PROJEKT BUDOWLANY
zawierający
zmiany do projektu architektoniczno – budowlanego
nadbudowy i przebudowy budynku socjalnego schroniska dla zwierząt

Inwestor: Gmina Miasto Łowicz

Adres budowy: 99-400 Łowicz, ul. Katarzynów 113

Projekt budowlany nadbudowy budynku		99-400 Łowicz,	
socjalnego schroniska – roboty wykończeniowe		ul. Katarzynów 113	
Rzut poddasza z pomieszczeniem sanitarnym		Skala 1:50	Rys.2
opracował:	Data:	Uprawnienia:	Podpis:
Andrzej	06.2021	62/82/Sk-ce	<i>Andrzej Masztanowicz</i>
Masztanowicz

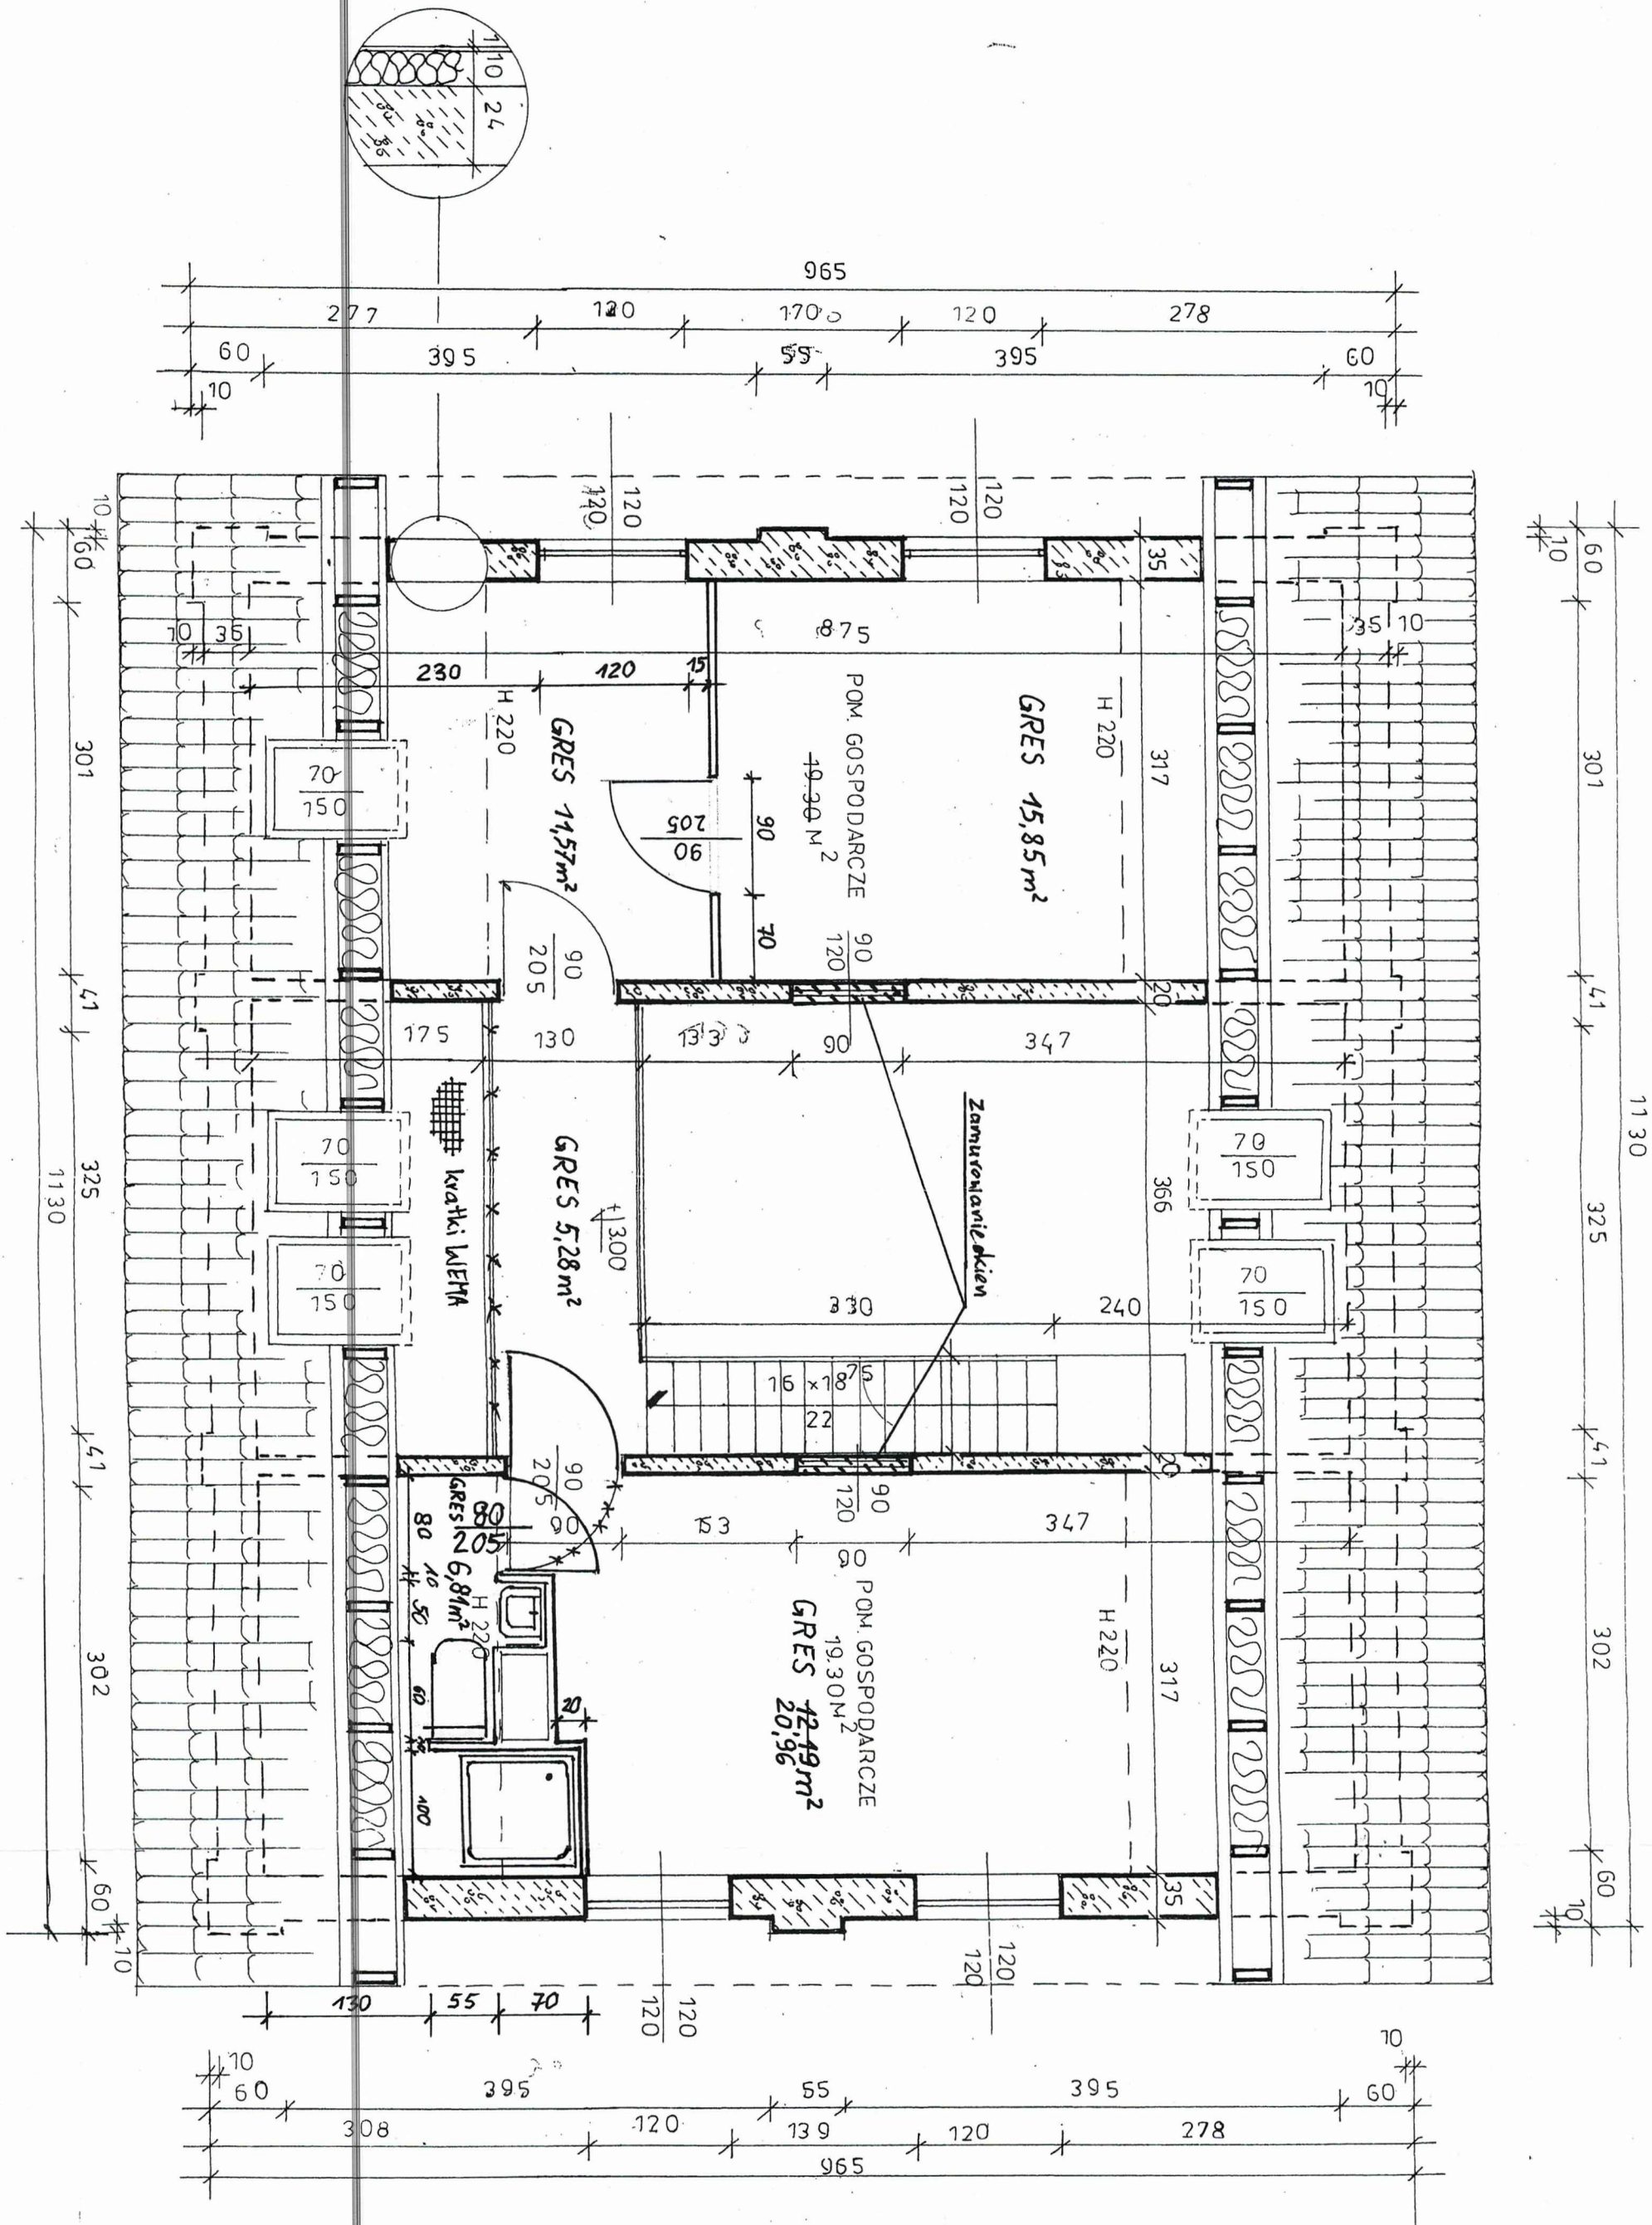
Niniejsze opracowanie zawiera projekt adaptacji poddasza budynku do potrzeb obsługi schroniska bez naruszania jego konstrukcji, a więc dotyczy robót wykończeniowych w postaci wykonania ścianek działowych, usytuowania pomieszczenia sanitarnego zawierającego prysznic, umywalkę i sedes, rozmieszczone przy istniejącym pionie instalacji sanitarnych, ułożenia posadzek z płytek ceramicznych „gres” w korytarzu przyziemia, w pomieszczeniach i na pomoście poddasza, zamurowaniu okiennych otworów w ścianach wewnętrznych, robót glazurniczych (sanitariat), malarskich i montażu drzwi wewnętrznych.

Otwory okienne w ścianach wewnętrznych zamurować bloczkami gazobetonowymi gr. 20 cm na zaprawie M3.

Drzwi z pomostu w ścianie południowej zamienić na prawe otwierane na pomost, co usunie kolizję z drzwiami pomieszczenia sanitarnego.

Projekt budowlany nadbudowy budynku		99-400 Łowicz,	
socjalnego schroniska – roboty wykończeniowe		ul. Katarzynów 113	
Przekrój I-I z poprawkami		Skala 1:50	Rys.3
opracował:	Data:	Uprawnienia:	Podpis:
Andrzej	06.2021	62/82/Sk-ce	
Masztanowicz

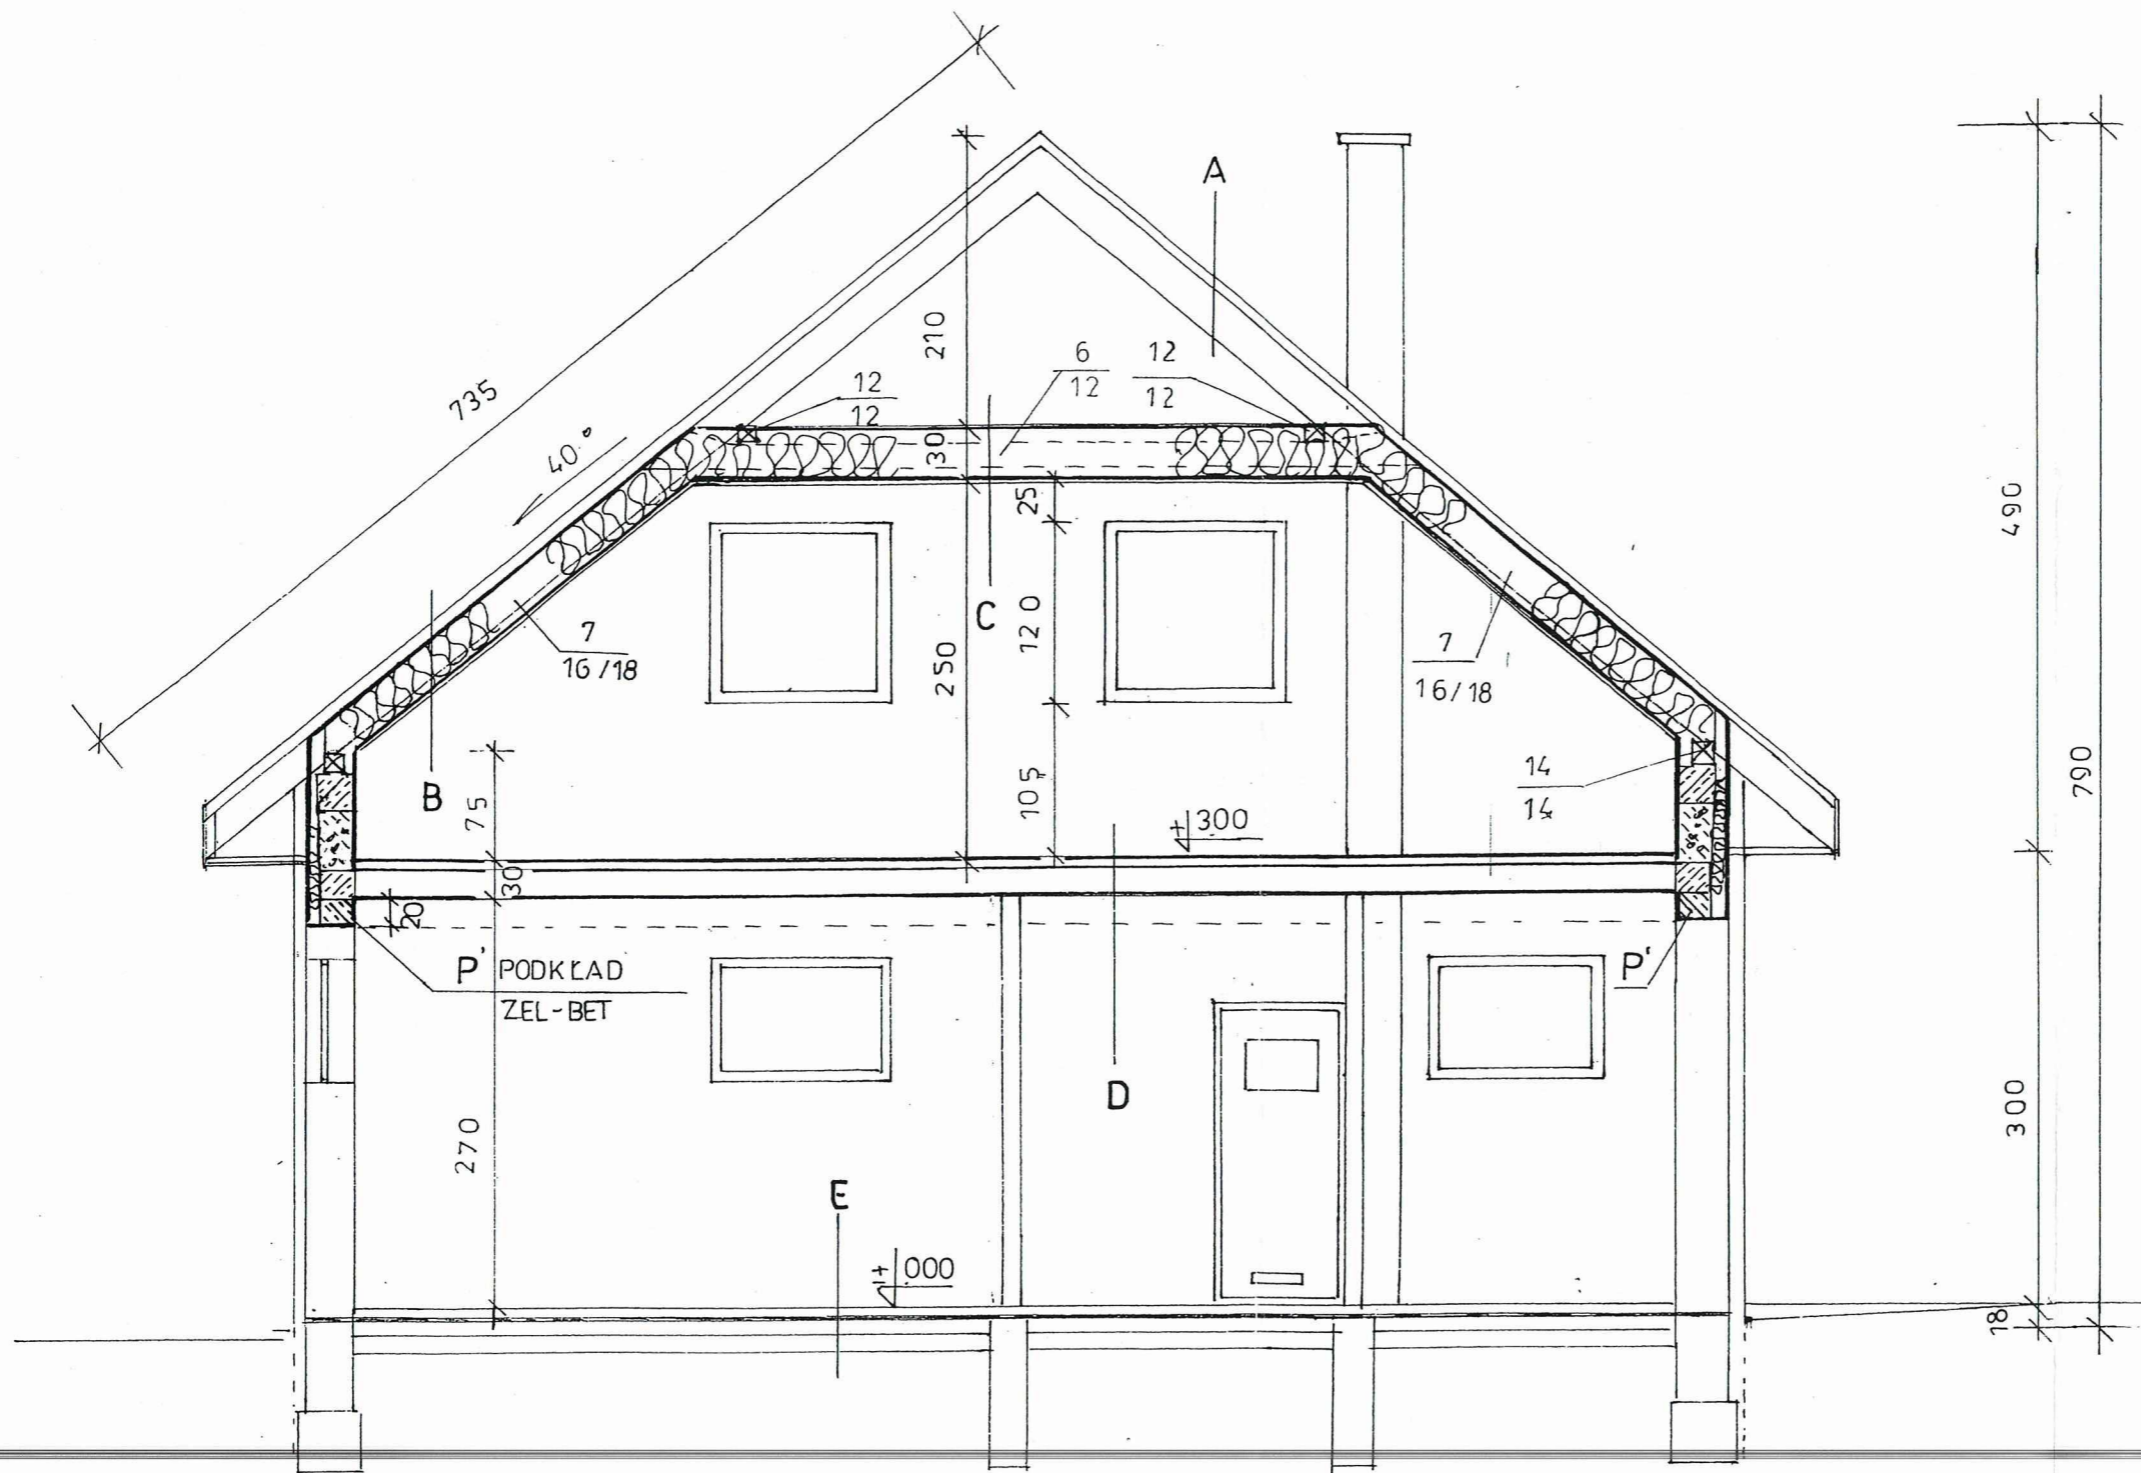
Przy wykonywaniu ocieplenia dachu należy ułożyć izolację przeciwwilgociową z folii, co zostało przeoczone przez projektanta projektu uzupełnianego. Sufit, skos dachu i ścianki działowe pomieszczenia sanitarnego wykonać z płyt gipsowo-kartonowych wodoodpornych na folii przeciwwilgociowej. Na ścianach pomieszczenia sanitarnego w sąsiedztwie urządzeń sanitarnych ułożyć glazurę do pełnej wysokości ścian.

- C**
- folia paroprzepuszczalna
 - wełna mineralna 18 cm
 - strop drewniany /jętki / 6x12 mocowane do kroki i płatwi pośrednich łącznikami metalowymi systemowymi/
 - płyty gipsowo- kartonowe na stelażu metalowym
 - i folii przeciwwilgociowej**
